MUNICÍPIO DE
TAUÁ

ENCAMINHAMENTO DE ESCLARECIMENTO

A Equipe de Pregão vem pelo presente, apresentar pedido de impugnação (conforme anexo) ao edital do **Pregão Eletrônico nº 28.11.001/2023-SEINFRA**, no qual objeto é o REGISTRO DE PREÇOS VISANDO FUTURA E EVENTUAL AQUISIÇÃO E INSTALAÇÃO DE GRUPO GERADOR 56/85 KVA, COM QUADRO AUTOMÁTICO, JUNTO A SECRETARIA DE INFRAESTRUTURA E SERVIÇOS PÚBLICOS DO MUNICÍPIO DE TAUÁ-CE, recebido no dia 07/12/2023.

MEMORANDO Nº. 323/2023 – SEINFRA

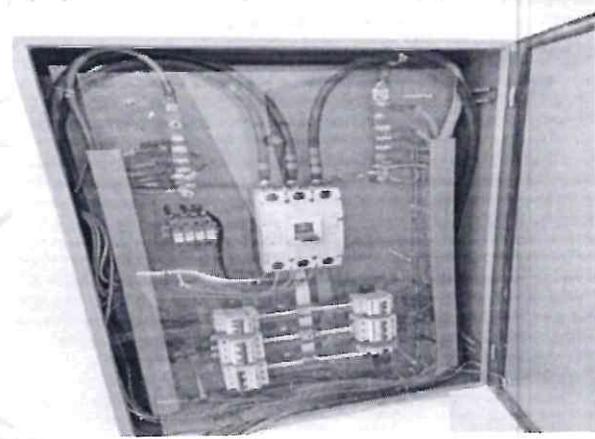
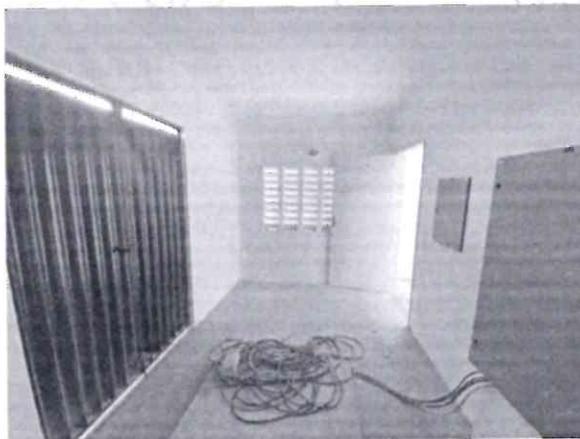
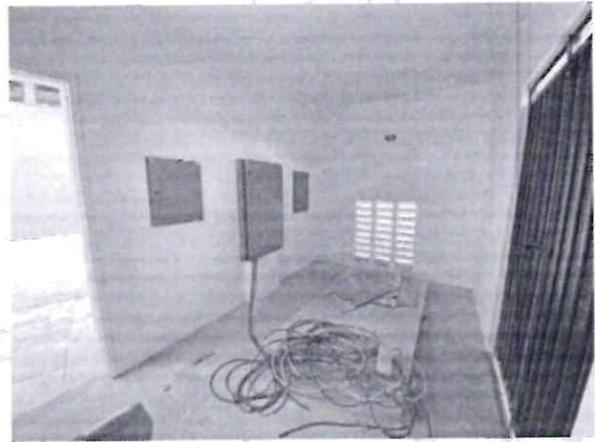
- a) Resposta: A instalação será a do equipamento e a sua integração ao QGBT do prédio, o qual já se encontra instalado e pronto a ser integrado.
- 3) Caso a instalação seja a elétrica e toda a parte funcional do gerador, questionamentos: A – Qual a distância do gerador ao QGBT? B – Os cabos para a interligação serão subterrâneos ou aéreos? Já há as caixas de passagens instaladas? C – Será necessário a construção da base para o gerador? (a mesma deve ser de concreto e nivelada) D – Há fácil acesso para caminhão munk no local de instalação? E – Há alguma outra obra ou adequação civil ou elétrica que deverá ser realizada e que não foi citada?

- a) Resposta: Não foi cito não será necessário a instalação elétrica complementar, caso seja o município irá fazer com sua equipe.
- b) Resposta: Os cabos já se encontram no local.
- c) Resposta: A base já existe.
- d) Resposta: Há um acesso lateral pela guarita.
- e) Resposta: Caso haja o município irá executa pela sua equipe.

Segue também fotos para uma melhor compreensão do local da instalação.
